**ARRÊTÉ DCAT/BEPE/n° 2022-170**  
**du 25 AOUT 2022**

imposant des prescriptions complémentaires à la société AMAZON FRANCE LOGISTIQUE SAS pour l'exploitation du site ET22 sur le territoire de la commune d'AUGNY

présentant le point de rejet unique et la délimitation des sous bassins versants (SBV) de la parcelle d'implantation du site »

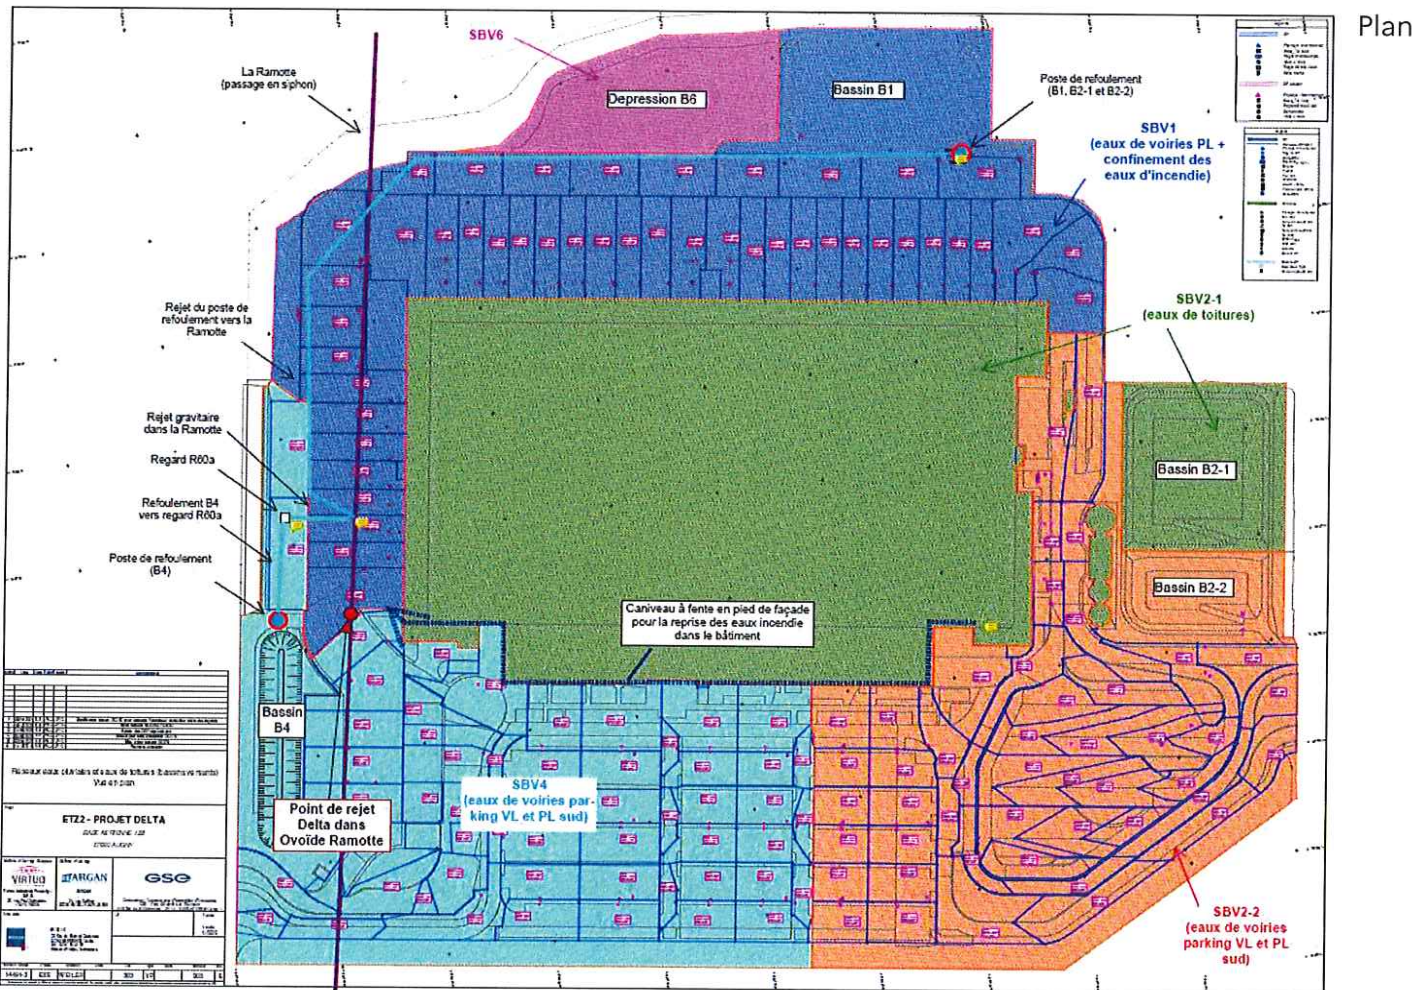
### « Article 4.4.4. Localisation du point de rejet

Les eaux pluviales collectées dans les bassins sont rejetées dans le ruisseau de la Ramotte au niveau du collecteur ovoïde « delta », unique point de rejet, localisé au Nord du site (cf. plan ci-dessous).

Le débit de rejet total des ouvrages de rétention dans la Ramotte au niveau du point de rejet est au maximum de 36,7 l/s.

Les eaux pluviales ruisselant sur les espaces verts sont acheminées dans la dépression B6 et infiltrées in-situ ou, en cas de trop plein, dirigées vers la Ramotte (> 60 m<sup>3</sup>) avec un débit maximum de rejet de 1,2 l/s.

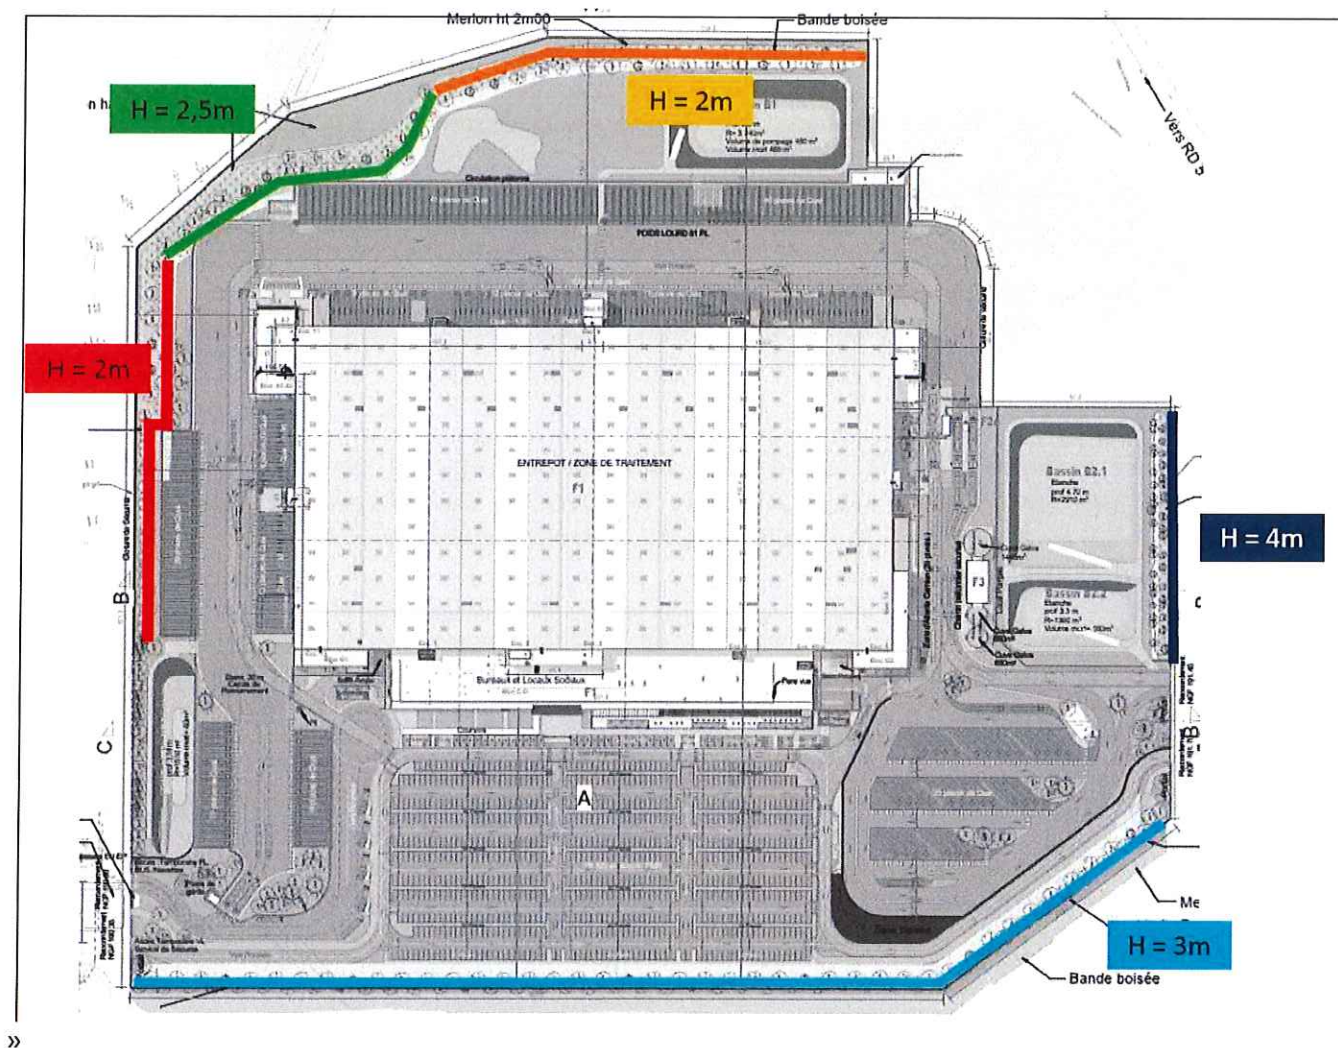
Plusieurs merlons sont installés en bordure du site conformément au plan ci-dessous :

- un merlon de 3 m de hauteur et 12 m de largeur est installé le long de la limite ouest du site (merlon en bleu) ;
- des merlons de 2 m de hauteur et 8 m de largeur sont installés le long de la limite nord du site et le long de la limite est du site (merlons en rouge et orange) ;
- un merlon de 2,5 m de hauteur et 10 m de largeur est installé le long de la limite nord-est du site (merlon en vert) ;
- un merlon de 4 m de hauteur et 8 m de largeur est installé le long de la limite sud du site (merlon bleu foncé).
